HCU 40 – Corrosion du « Ice Bracket » (barre thermo-conductrice) à l'intérieur du réservoir d'eau.

- Générateur thermique HCU 40 -

NOTIFICATION DE SÉCURITÉ URGENTE

SRN fabricant :	DE-MF-000020091
Référence FSCA :	1186064 – HCU 40 - Corrosion du « Ice Bracket » à l'intérieur du réservoir d'eau
Type de notification de sécurité :	Nouveau
Produits concernés :	Générateur thermique HCU 40 haute tension (réf. 70104.4054) Générateur thermique HCU 40 basse tension (réf. 70105.4917)
Identifiant unique du dispositif :	04037691917566 04058863222844
N° de série concernés :	Tous
À l'attention des :	Utilisateurs du dispositif médical listé ci-dessus

Figure 1 : Photo du réservoir d'eau avec le « Ice Bracket » concerné (coin supérieur droit)

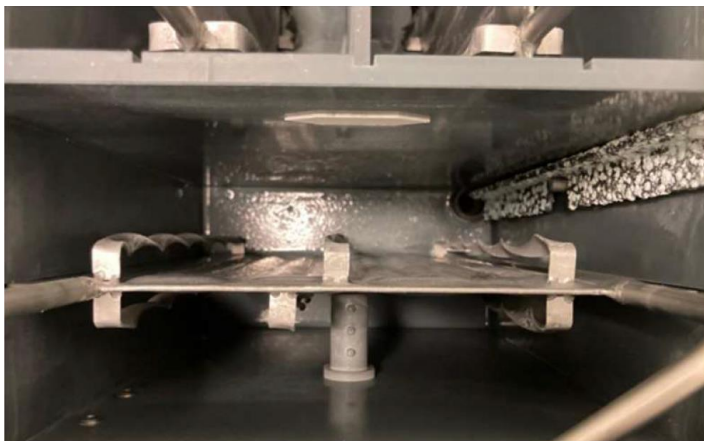
Le fabricant a pris connaissance de ce problème en raison de 37 réclamations. Alors que 35 réclamations antérieures découlaient d'une détection visuelle au cours d'opérations de maintenance ou de réparation, une réclamation a récemment fait état d'un débit faible pendant le processus de nettoyage et une autre réclamation indiquait une pression de l'eau trop élevée en raison de particules dans l'oxygénéateur pendant le traitement. Après inspection, la présence de poudre cristalline blanche a été confirmée sur tous les « Ice Brackets », indiquant une corrosion progressive (cf. Figure 1).

Une investigation interne a conclu que le taux de défaillance du « Ice Bracket » atteint un niveau élevé et inacceptable après deux ans.

- Le support de glace doit être remplacé **gratuitement dès que possible**.

- Le support de glace doit être remplacé **gratuitement lors de la prochaine maintenance préventive**.

- Le « Ice Bracket » sera remplacé **tous les deux ans lors de la maintenance préventive**.
